## 使用前検査申請書の変更について

原 発 本 第 228 号  
令 和 4 年 3 月 30 日

## 玄海原子力発電所第3号機

## 2. 1 使用前検査申請書

## 2. 2 添付資料-1 工事の工程に関する説明書

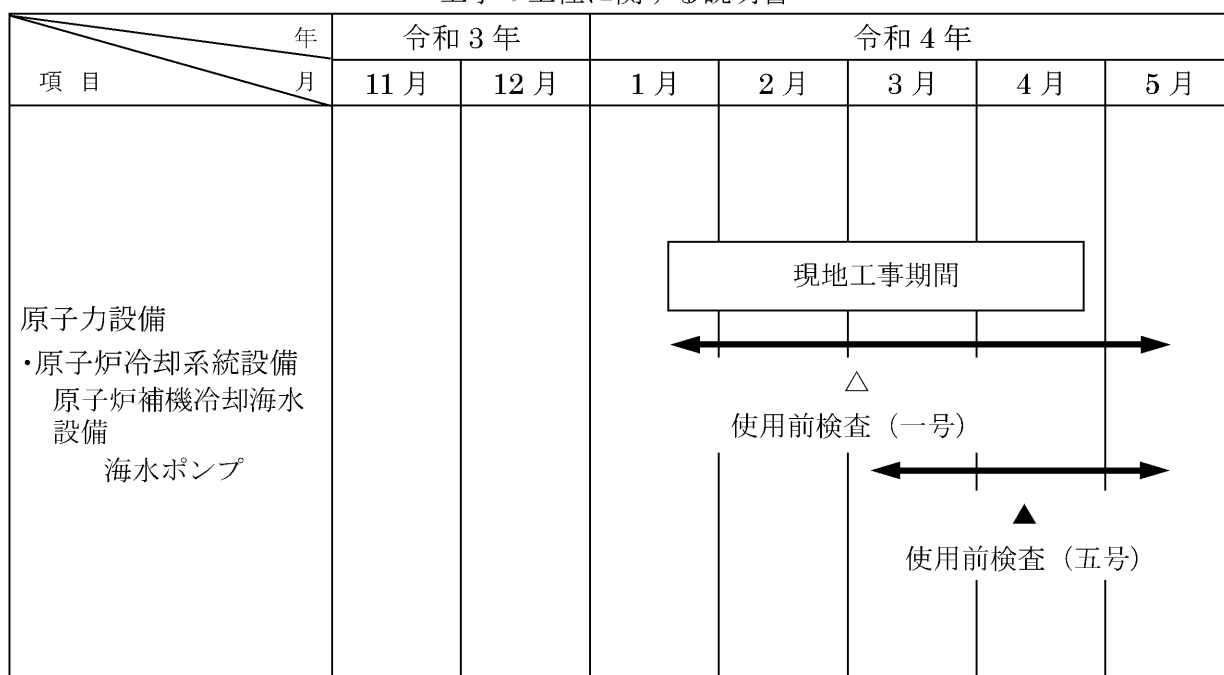
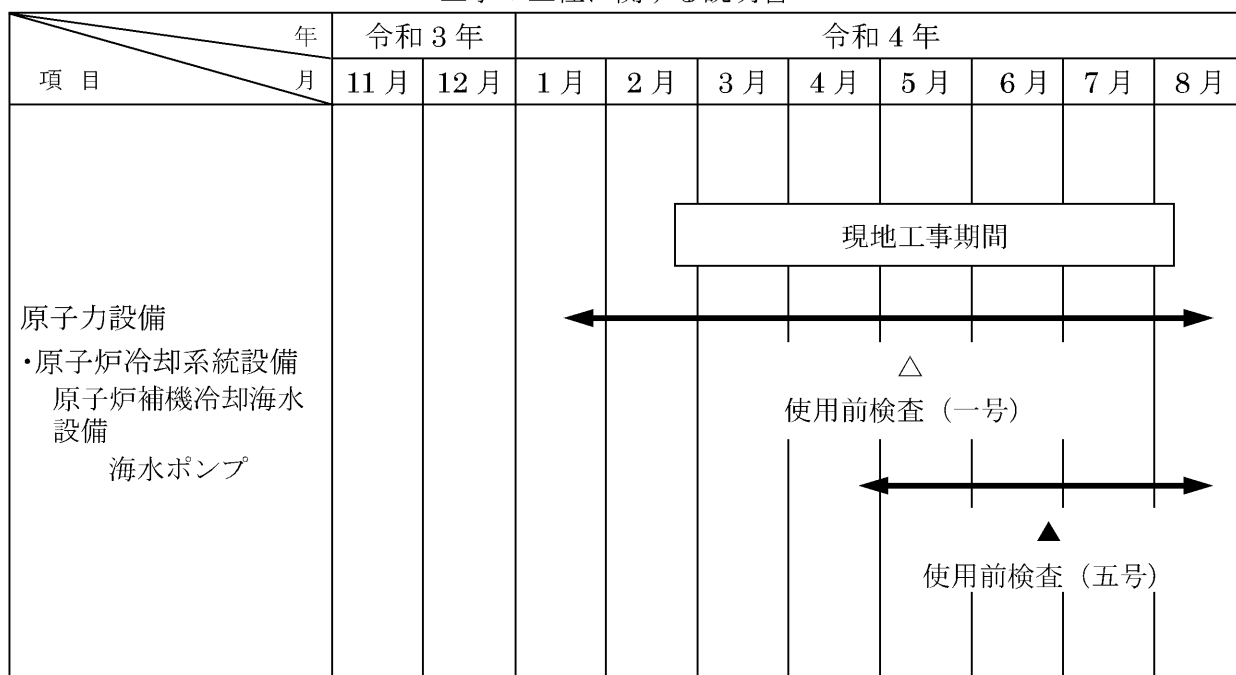
変更の内容	玄海原子力発電所第3号機 原子炉冷却系統設備の改造の工事 (変更前)	
	検査希望年月日	(一号) 自 令和4年 1月 21日 至 令和4年 5月 16日
		(五号) 自 令和4年 3月 7日 至 令和4年 5月 16日
	使用開始予定年月日	令和4年 6月 6日
	原子炉等規制法第43条の3 の11第1項の検査のための 申請をした場合は、その年月日	平成24年 12月 13日 平成25年 8月 30日 平成30年 7月 6日 令和 3年 10月 12日
	(変更後)	
	検査希望年月日	(一号) 自 令和4年 1月 21日 至 令和4年 8月 15日
		(五号) 自 令和4年 4月 25日 至 令和4年 8月 15日
	使用開始予定年月日	令和4年 9月 15日
	原子炉等規制法第43条の3 の11第1項の検査のための 申請をした場合は、その年月日	平成24年 12月 13日 平成25年 8月 30日 平成30年 7月 6日 令和 3年 10月 12日 令和 4年 3月 30日
変更の理由	玄海原子力発電所第3号機の海水ポンプ取替工事の工事工程の見直しに伴い、「検査希望年月日」、「使用開始予定年月日」及び「原子炉等規制法第43条の3の11第1項の検査のための申請をした場合は、その年月日」を変更する。
